**Règlement modifiant le Plan d'urbanisme de la  
Ville de Montréal (04-047) relativement au  
secteur Griffintown - Square Gallery**

Dossier no : 1204334001

AVIS DU COMITÉ JACQUES-VIGER SUITE À SA RÉUNION DU 22 NOVEMBRE 2019

## Secteur Square Gallery - îlot 8

Projet urbain visant le Square Gallery - îlot 8 (Source : Ville de Montréal)

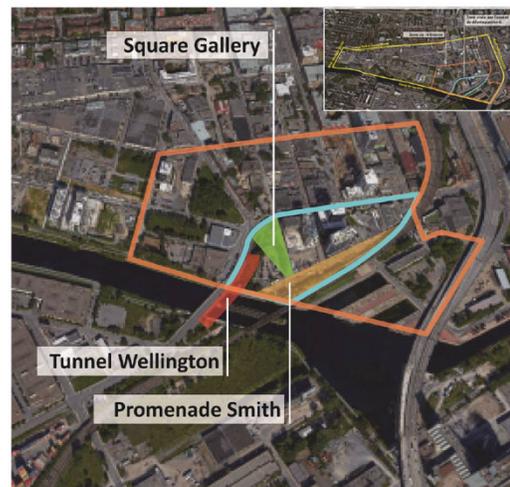
Tel que mentionné dans l'avis précédent, le CJV soutient que l'une des forces du PPU du secteur Griffintown réside dans l'importance accordée aux espaces publics, de même qu'à la végétalisation, dans la structuration des aires à construire. Le comité comprend que la localisation proposée du futur parc repose, entre autres, sur une analyse urbaine effectuée sur le réaménagement de l'entrée nord du tunnel Wellington et de ses abords ainsi que sur une étude d'aménagement potentiel du futur Square Gallery. Il apprécie que cette nouvelle implantation dégage un vaste espace consacré au réaménagement de ce square et qu'elle améliore la préservation des vues vers le mont Royal depuis le bassin Peel.

Cependant, il considère que ce parti pris d'aménagement aura des effets négatifs sur la qualité de l'espace public sur la rue Murray, autant en termes d'ensoleillement du domaine public que sur la production de vis-à-vis sur une hauteur de 70 mètres entre le nouvel immeuble-tour et celui qui est actuellement présent du côté est de la rue Murray. Le CJV soutient que la trame de rues historique, établie selon un gabarit de 2-3 étages, n'est pas conçue pour accueillir des tours, et empêche la création d'espaces agréables à échelle humaine. Conséquemment, le comité recommande la réalisation d'une étude d'impact sur l'ensoleillement, de même qu'une étude du vent. (Le CJV se désolé par ailleurs de l'absence d'études d'ensoleillement de la rue Murray pour la présente proposition.) Le CJV incite aussi la Ville et l'Arrondissement à prendre des mesures afin d'assurer la conception d'une interface de qualité entre le rez-de-chaussée du nouvel immeuble et la rue Murray. Il remarque à cet effet que plusieurs segments de rues secondaires de Griffintown sont composés presque uniquement de sorties de garages souterrains et de grilles d'aération offrant un contexte urbain de faible qualité pour les piétons.

Tel que mentionné dans le dernier avis, le CJV regrette toutefois que l'emplacement du développement immobilier, au bout de l'axe de la rue de la Montagne, vienne obstruer l'ouverture vers le ciel, présente au bout de cette voie (vue vers le canal de Lachine). La création d'un front bâti crée en effet une obstruction au bout d'un alignement important. Le CJV ajoute que cette ouverture physique (et visuelle) est l'une des composantes intéressantes du PPU Peel-Wellington de 2008 qui avait été maintenue et bonifiée dans le cadre du PPU du secteur Griffintown de 2013. La logique de cet axe de la rue de la Montagne, menant à un espace ouvert et végétalisé, prend aussi racine dans le maintien de la trame de rues des anciens plans du quartier, soit l'un des plus anciens lotissements de Montréal.

- Revoir les options d'échanges de terrain sur le site afin de maintenir le terrain de la vespasienne au domaine public;
- Réaliser une étude d'ensoleillement et de vent (impact éolien) considérant la présence de l'immeuble-tour sur la rue Murray; intégrer harmonieusement cet immeuble dans le tissu urbain de façon à minimiser l'impact de sa hauteur sur cette rue (ex. marge de recul, modulation du bâti, etc.);

- Pour l'aménagement du site, poursuivre l'intégration de la vespasienne au sein du parcours de l'espace public par un dégagement entre l'immeuble-tour et ce bâtiment; élaborer une stratégie de conservation pour la restauration de la vespasienne;

- Favoriser la qualité des vues vers le bout de l'axe de la rue de la Montagne afin de préserver, autant que possible, une ouverture vers le ciel; créer un aménagement favorisant la qualité architecturale de l'ensemble

PLAN INTITULÉ « PLAN INVENTAIRE DES ACTIONS SUR LE DOMAINE PUBLIC DE GRIFFINTOWN »

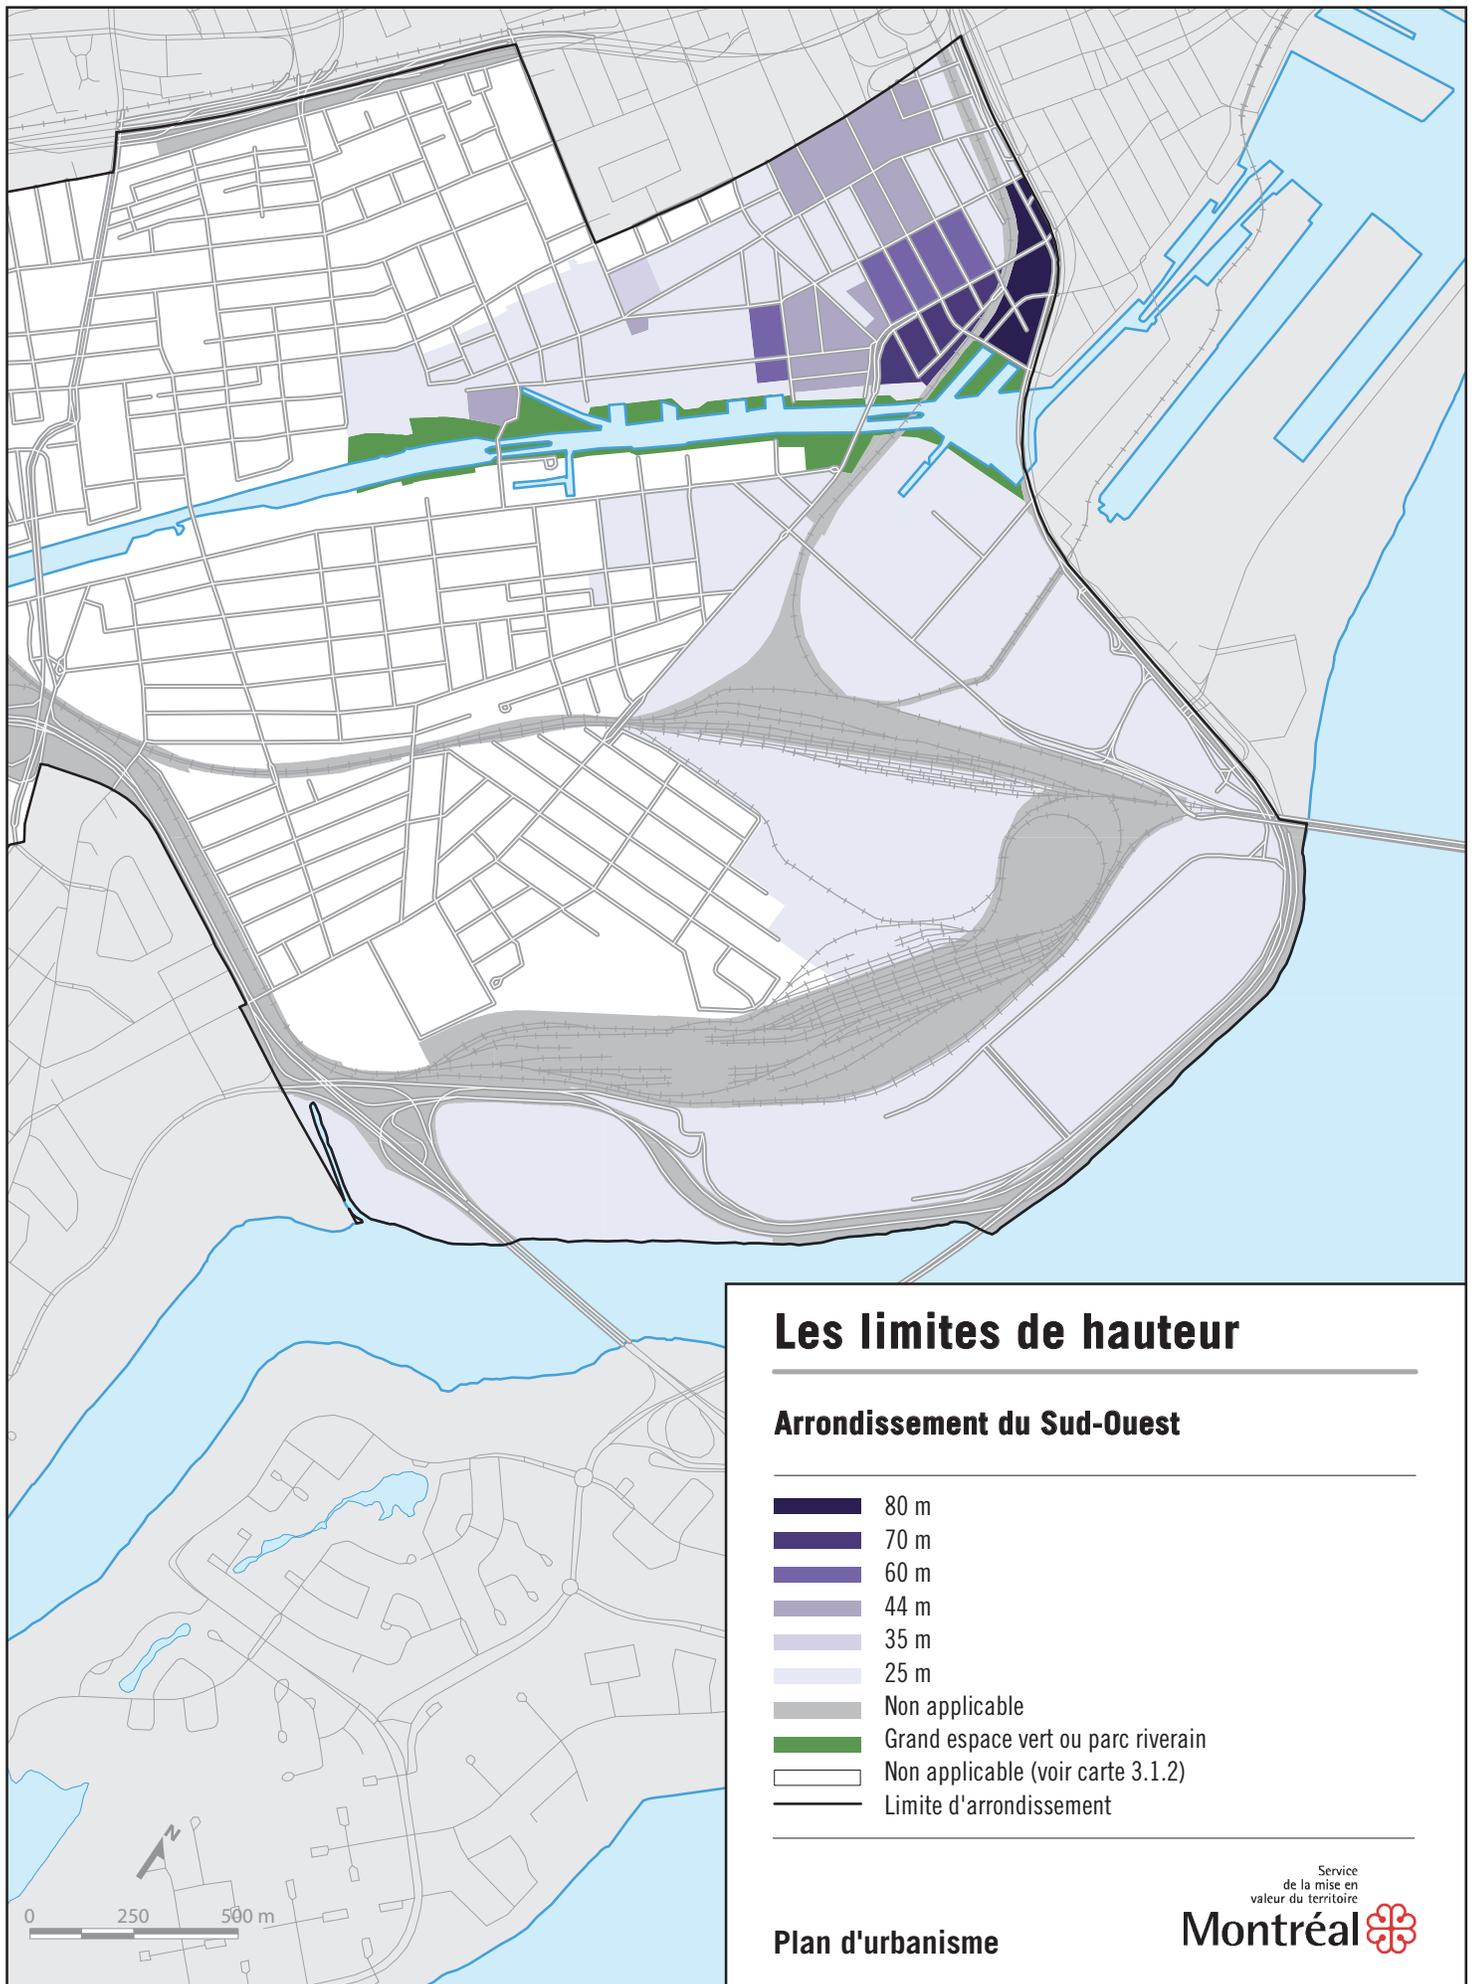
- 6° à la page 74, du plan intitulé « Inventaire des actions sur le domaine public de Griffintown » par le plan joint en annexe 7 au présent règlement.
